제6차 건설신기술활용심의위원회 회의록

2017. 6. 7.

서울특별시 (기술심사담당관)

○ 건명 : '17년 하수관로 및 차집관로 비굴착 전체보수공사

<별첨 1>

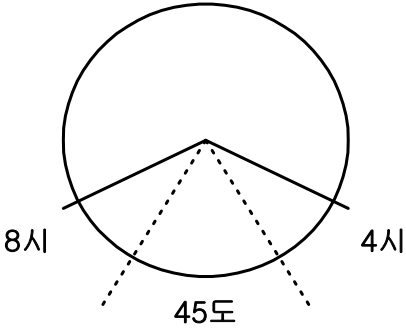
구 분	채 택 의 견	비고
<p>공통시방서</p>	<p><u><총평 및 공통사항></u></p> <ul style="list-style-type: none"> • 공정성과 투명성이 확보된 하수관로 비굴착공사에서 제한경쟁입찰방식 도입은 적절한 것으로 판단됨 • 제한경쟁입찰방식 도입으로 제출된 각 업체의 신기술 제안설명서의 순서가 상이함에 따라 목차를 통일시킬 필요가 있음. (공법소개, 공사시방서 및 유지관리지침서 등) • 각 업체에서 제시된 CIPP의 물리적 특성값 및 시험법이 상이하므로 <u>서울특별시 전문시방서 표7-25 CIPP 초기강도</u> 내용 준수 <p><u><공통시방서></u></p> <ul style="list-style-type: none"> • 1.3.1 한국산업규격(KS) 항에 <u>KS M 3550-9 열경화성수지를 이용한 하·배수용 현장 비굴착 보수튜브</u> 추가 삽입 요망 • 3.4 현장품질관리 3.4.1 현장검사 항에서 CCTV조사 및 육안조사에 대한 기준 제시 (CCTV조사-1,000mm미만, 육안조사-1,000mm이상) • 3.4.1 현장검사 ① CIPP 두께 측정 항에서 어느지점에서든지 최소벽 두께는 → <u>어느지점에서든지 수지(튜브두께 공제)의 최소벽 두께</u>로 변경 요망. 튜브는 펠트+필름 으로 구성 됨. (각 업체의 시방서에서는 라이닝관의 전체 두께로 표현됨) • 3.4.1 현장검사 ②들뜸 ③요철 및 주름 ④균열 ⑤건점 ⑥박리 등에 대한 불합격 기준제시 요망 (예시 : 별첨 1 첨부)

발생위치	들뜸	건점	박리	균열	비고
4 ~ 8시 방향	횡: 50mm 이상 종: 150mm 이상 (면적 : 7,500mm ²)			크랙폭 : 0.2mm 이상 길이 : 150mm 이상	해당부위 제거 후 상운경화성 수지 혼합물로 부분보수
8 ~ 4시 방향	횡: 100mm 이상 종: 150mm 이상 (면적 : 15,000mm ²)			크랙폭 : 0.5mm 이상(당초) 크랙폭 : 0.2mm 이상(변경) 길이 : 200mm 이상	
전반적 발생	시공연장에 상관없이 관로 전반에 나타나는 들뜸, 건점, 박리, 균열 등은 재시공(얇은 두께로 재시공)				발주자와 협의

기존관의 불규칙도 범위	주름의 허용치 (단면적 %)			
	종 방향		횡 방향	
	4~8시 방향	8~4시 방향	4~8시 방향	8~4시 방향
A	2	5 (당초) 2 (변경)	2	2
B	5	10	5	10
C	※	※	※	※
